**Přístavba a stavební
úpravy dolní tvrze v
Kestřanech**

Dokladová část

**Dokumentace pro změnu
stavby před dokončením**

**Závazné stanovisko**

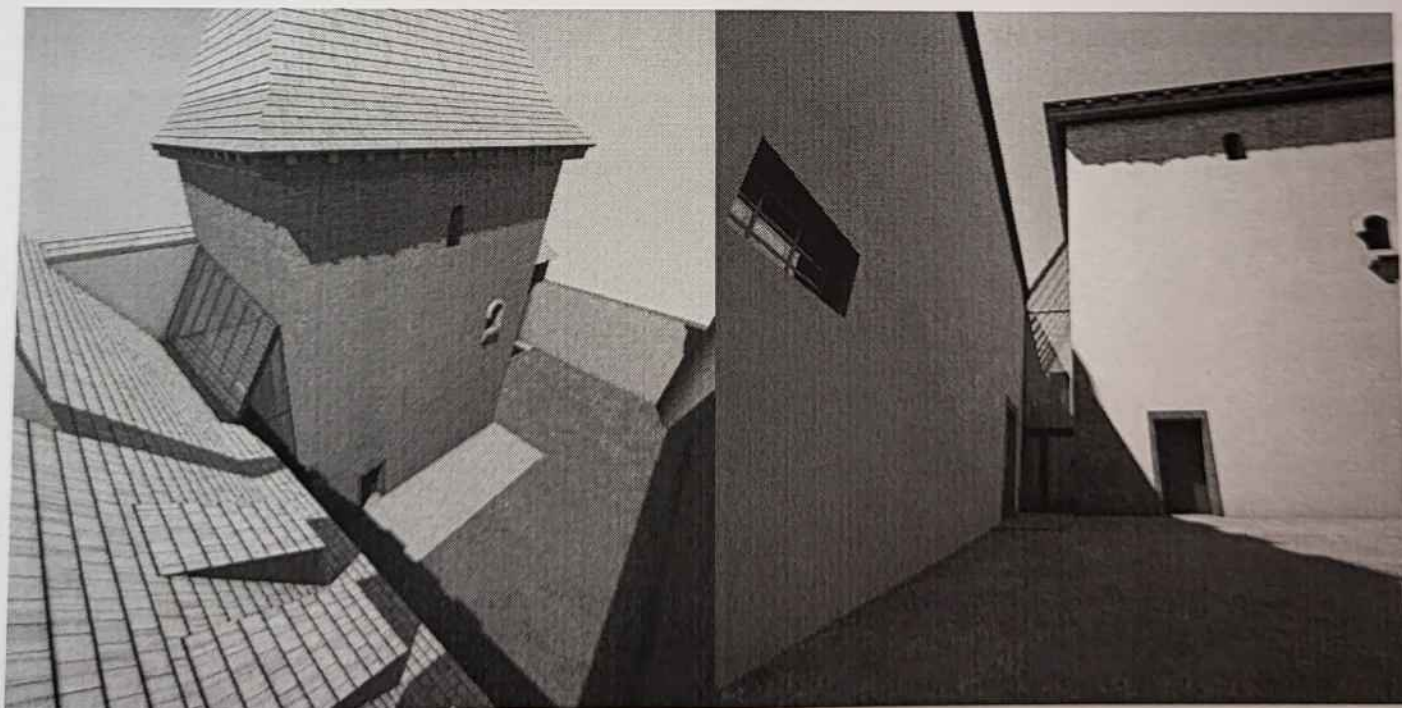
- Skleněné zastřešení soutky je vzhledem k umístění vertikálního propojení schodiště se zdvihem akceptovatelné. Jako problematické se jeví řešení, kdy je navrženo zasklení o velkém sklonu vycházejícím ze zamýšleného sklonu střech. Taková výška by z doplňující konstrukce, která by měla zůstat potlačená, utvářela pohledově cizorodý a rušivý prvek, s čímž nelze souhlasit. Toto řešení by se nepříznivě pohledově uplatňovalo nejen z nádvoří tvrze, ale s největší pravděpodobností i při pohledu od severu (obr. 3). Sklon by měl být upraven - doporučujeme sklon, který vyběhne nejvýše pod parapet okna, tzn. bude ve sklonu cca 20° (viz. obr. 4). Jako těžko akceptovatelné je i ukončení skleněného zastřešení u jižní strany opláštěné cetrís deskami. Je nutné doplnit podrobnější dokumentaci vč. vizualizace a vč. zaneseného upraveného sklonu.

Architektura této konstrukce respektuje sklony ostatních střech.

Je to významný architektonický prvek, o kterém si myslíme, jako architekti, že musí kompozičně odpovídat jak pojetím, tak formou ostatním hmotám Tvrže.

Pohled na skleněnou konstrukci se bude uplatňovat pouze z pohledu nádvoří. Zastřešení doporučeným sklonem 20° bude v kontextu ostrých gotických střech vypadat nepřírozně.

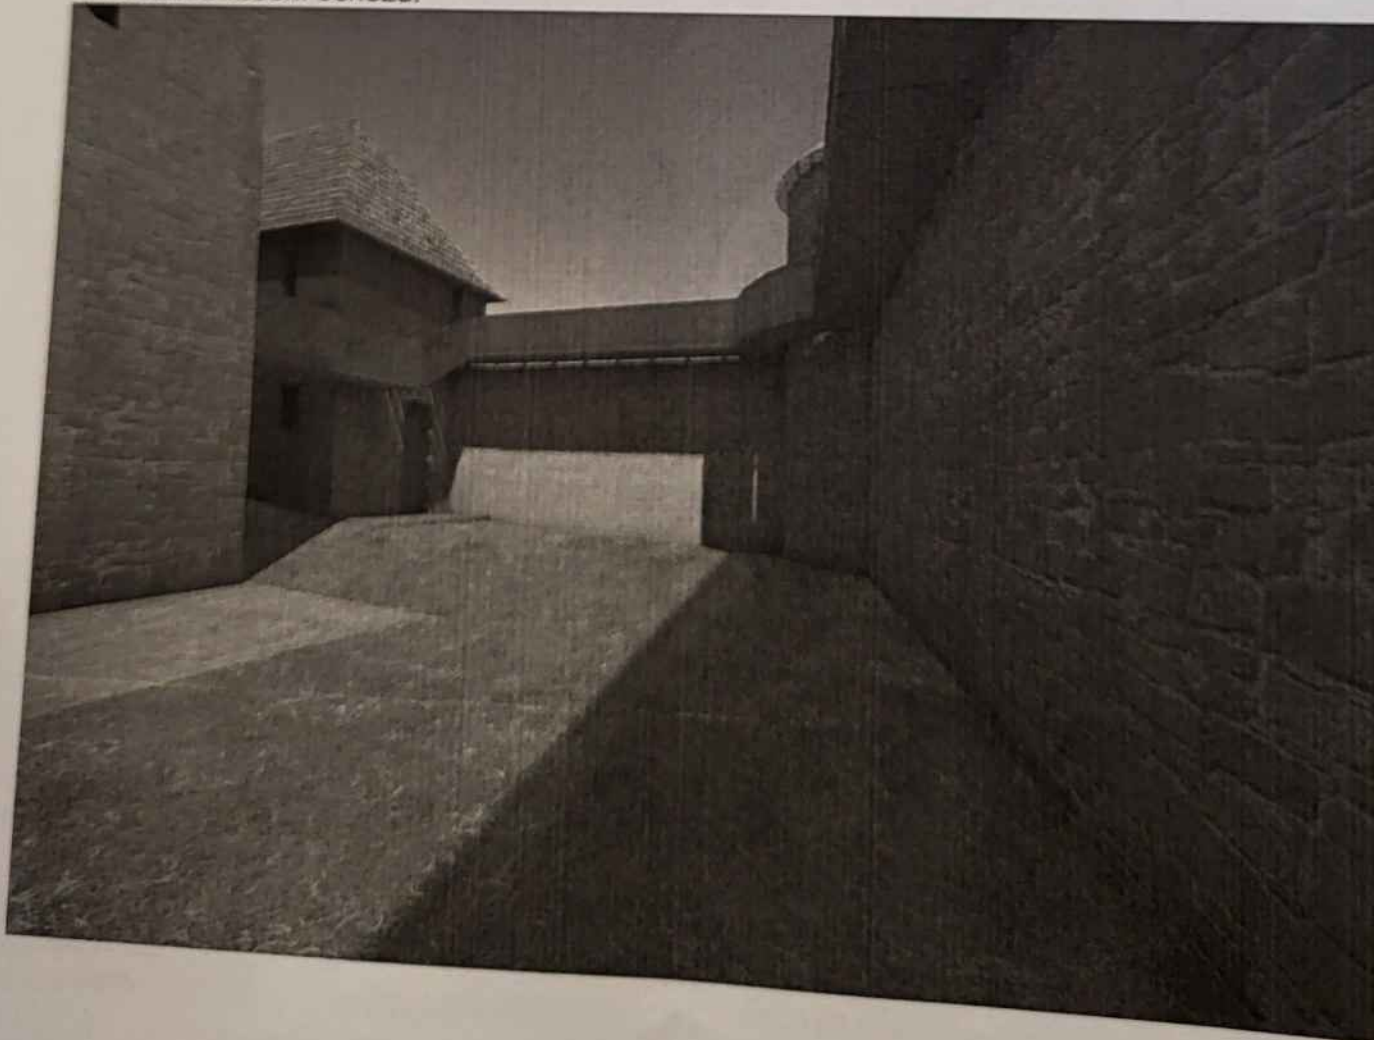
- Není dostatečně specifikována podoba objektů včelích úlů, opěrná konstrukce a pěstební tvar skupiny lip kolem posezení východně od tvrze. Tyto konstrukce by neměly převyšovat výškovou úroveň obvodové zdi, aby nebyly roztrženy pohledy na tvrz.
- Připomínáme, že je nutné doplnit a odsouhlasit řešení ochozu.

Návrh dodržuje projekt atelieru Krejčířkovi, který byl konzultován na NPÚ.

Podoba včelích úlů bude specifikována a konzultována s úřadem NPÚ před jejich výrobou a instalací. Úly nebudou převyšovat obvodovou zeď.
